泊発電所3号炉審査資料	
資料番号	SAT119-9 r.3.0
提出年月日	令和3年10月1日

泊発電所3号炉

「実用発電用原子炉に係る発電用原子炉設置者の重大事故の発生及び
拡大の防止に必要な措置を実施するために必要な技術的能力に係る審査基準」
に係る適合状況説明資料

比較表

女川原子力発電所2号炉	泊発電所3号炉	大飯発電所3/4号炉	差異理由
 <p>第1.19-1図 通信連絡設備の系統概要図</p>	 <p>第1.19.1図 通信連絡設備 概略系統図</p>

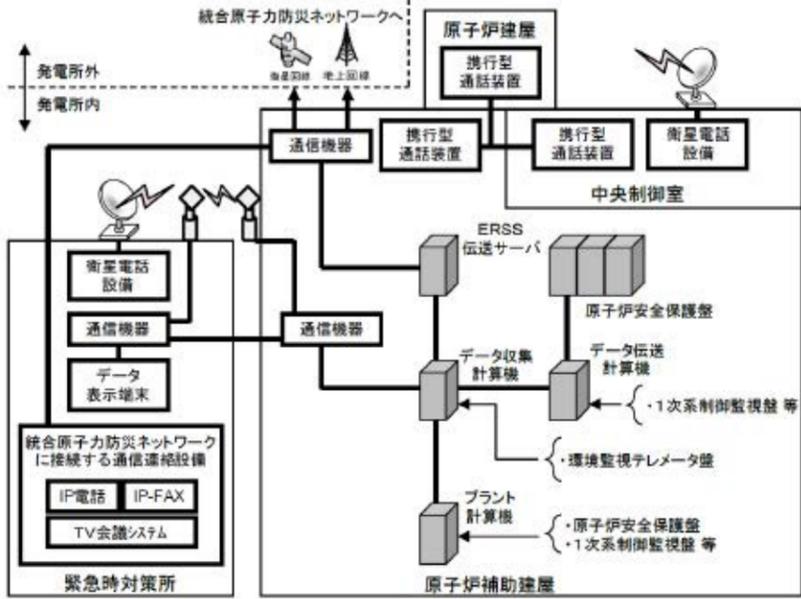
女川原子力発電所2号炉	泊発電所3号炉	大飯発電所3/4号炉	差異理由
<p>1.19.2.3 代替電源設備から給電する手順等</p> <p>全交流動力電源喪失時は、代替電源設備により、衛星電話設備（固定型）、無線連絡設備（固定型）、統合原子力防災ネットワークを用いた通信連絡設備（テレビ会議システム、IP電話及びIP-FAX）、安全パラメータ表示システム（SPDS）及びデータ伝送設備へ給電する。</p> <p>給電の手順は「1.14 電源の確保に関する手順等」及び「1.18 緊急時対策所の居住性等に関する手順等」にて整備する。</p> <p>衛星電話設備（携帯型）、無線連絡設備（携帯型）及び携行型通話装置は、充電式電池又は乾電池を使用する。</p> <p>充電式電池を用いるものについては、ほかの端末若しくは予備の充電式電池と交換することにより継続して通話を可能とし、使用後の充電式電池は、中央制御室又は緊急時対策所の電源から充電する。乾電池を用いるものについては、予備の乾電池と交換することにより7日間以上継続して通話を可能とする。</p>	<p>1.19.2.3 代替電源設備から給電する手順等</p> <p>全交流動力電源喪失時は、代替電源設備により衛星電話設備、統合原子力防災ネットワークに接続する通信連絡設備（TV会議システム、IP電話、IP-FAX）、インターフォン、テレビ会議システム（指揮所・待機所間）、データ収集計算機、ERSS伝送サーバ及びデータ表示端末へ給電する。</p> <p>給電の手順は、「1.14 電源の確保に関する手順等」及び「1.18 緊急時対策所の居住性等に関する手順等」にて整備する。</p> <p>衛星携帯電話、衛星電話設備、携行型通話装置及びトランシーバは、充電式電池又は乾電池を使用する。</p> <p>充電式電池を用いるものについては、使用前及び使用中の充電式の残量確認で、残量が少ない場合、充電式電池を交換することにより継続して通話を可能とし、使用後の充電式電池は、中央制御室又は緊急時対策所の電源から充電する。</p> <p>乾電池を用いるものについては、使用前及び使用中の乾電池の残量確認で、残量が少ない場合、予備の乾電池と交換することにより7日間以上継続して通話を可能とする。</p>	<p>1.19.2.3 代替電源設備から給電する手順等</p> <p>全交流動力電源喪失時は、代替電源設備により衛星電話（固定）、衛星電話（可搬）、統合原子力防災ネットワークに接続する通信連絡設備（TV会議システム、IP電話及びIP-FAX）、緊急時衛星通報システム、安全パラメータ表示システム（SPDS）、安全パラメータ伝送システム及びSPDS表示装置へ給電する。</p> <p>空冷式非常用発電装置から給電する手順は、「1.14 電源の確保に関する手順等」のうち、1.14.2.1(1)「空冷式非常用発電装置による代替電源（交流）からの給電」にて整備する。また、電源車（緊急時対策所用）から給電する手順は、「1.18 緊急時対策所の居住性等に関する手順等」のうち、1.18.2.4(1)「電源車（緊急時対策所用）による給電手順」にて整備する。</p> <p>衛星電話（携帯）の電源は、充電式電池を使用する。使用前及び使用中の充電式の残量確認で、残量が少ない場合、別の端末と交換することにより継続して通話を可能とし、使用後の充電式電池は、中央制御室又は緊急時対策所の電源から充電する。</p> <p>トランシーバの電源は、充電式電池又は乾電池を使用する。充電式電池を用いるものについては、使用前及び使用中の充電式の残量確認で、残量が少ない場合、別の端末と交換することにより、継続して通話を可能とし、使用後の充電式電池は、中央制御室又は緊急時対策所の電源から充電する。また、乾電池を用いるものについては、使用前及び使用中の乾電池の残量確認で、残量が少ない場合、予備の乾電池と交換することにより、7日間以上継続して通話を可能とする。</p> <p>携行型通話装置及びインターフォンの電源は、乾電池を使用する。使用前及び使用中の乾電池の残量確認で、残量が少ない場合、予備の乾電池と交換することにより、7日間以上継続して通話を可能とする。</p>	<p>・差異理由は前述どおり1.19-4 ページ参照。</p> <p>・差異理由は前述どおり1.19-4 ページ参照。</p> <p>・泊3号炉の中央制御室に設置している衛星電話設備の電源構成（充電式電池）の相違</p> <p>・泊3号炉で記載している、「使用前及び使用中の充電式の残量確認で、残量が少ない場合充電式電池を交換する」という行為については、女川2号炉でも記載がないだけで、同様に行われていると推定する。なお、表現については、大飯と同様。</p>
